Treść zapytań do treści specyfikacji istotnych warunków zamówienia (SIWZ) wraz z wyjaśnieniami Zamawiającegoi **ZMIANĄ Nr 2 treści SIWZ**, zgodnie z art. 38 ust. 2, 4 i art. 12a ustawy z dnia 29 stycznia 2004 r. Prawo zamówień publicznych (Dz.U. z 2015 r., poz. 2164 z późn. zm.; dalej UPZP), zamieszczone na stronie internetowej w miejscu udostępnienia SIWZ,

Dotyczy: postępowania o udzielenie zamówienia publicznego prowadzonego w trybie przetargu nieograniczonego pn. „Dostawa 18 sztuk (15 szt. długich i 3 szt. krótkich) fabrycznie nowych tramwajów wieloczołowych całkowicie niskopodłogowych wraz ze specjalistycznym wyposażeniem obsługowym, pakietem eksploatacyjno-naprawczym i świadczeniami dodatkowymi”, Nr sprawy 044/2016.

Rysunek 1. Schemat instalacji systemu ITS

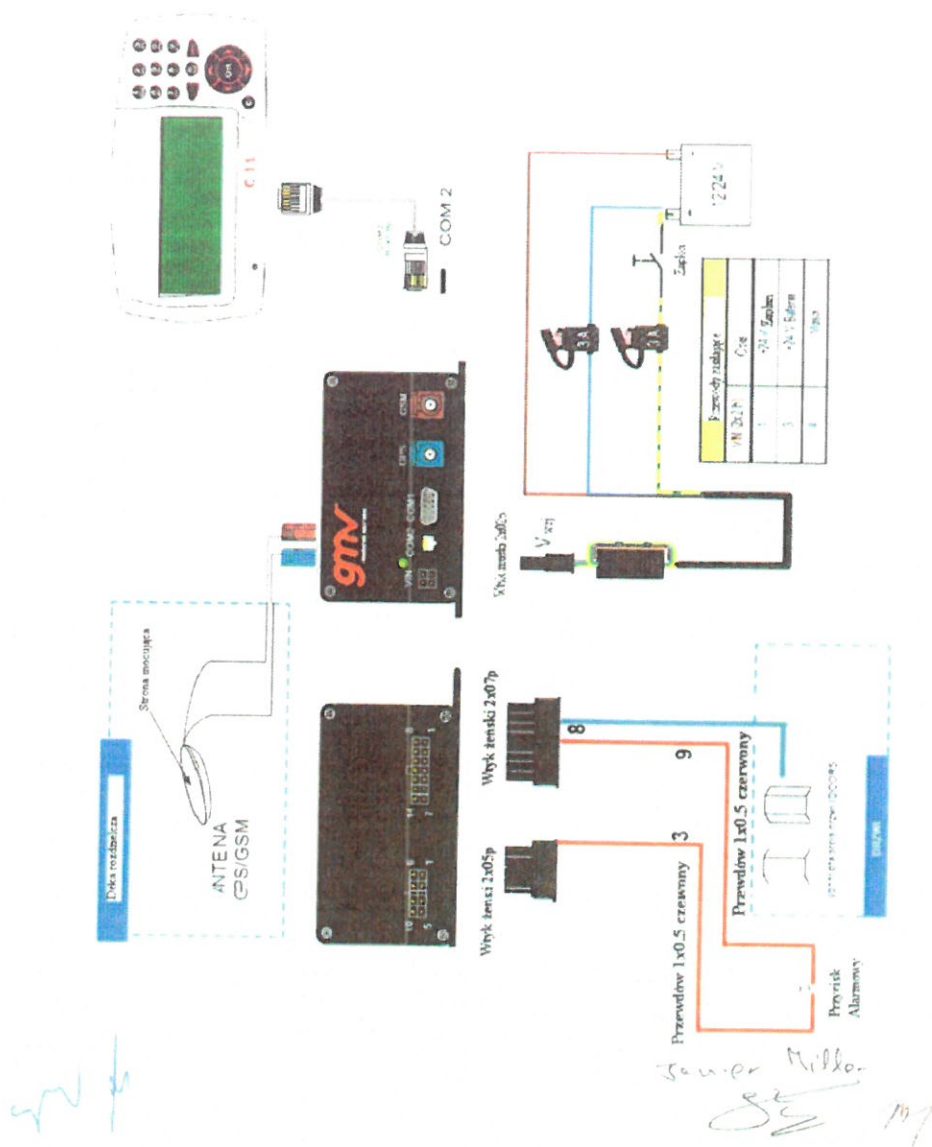
Pytanie nr IV/33

Zamawiający na rysunku nr 1 (poniżej) przedstawia schemat instalacji systemu ITS stosowanego w środkach bydgoskiej komunikacji publicznej.

Zamawiający nie posiada praw do powielania i udostępniania szczegółowych opisów technicznych i rysunków technicznych systemu ITS. W tym celu należy zwrócić się bezpośrednio do producenta tego systemu (firma GMV).
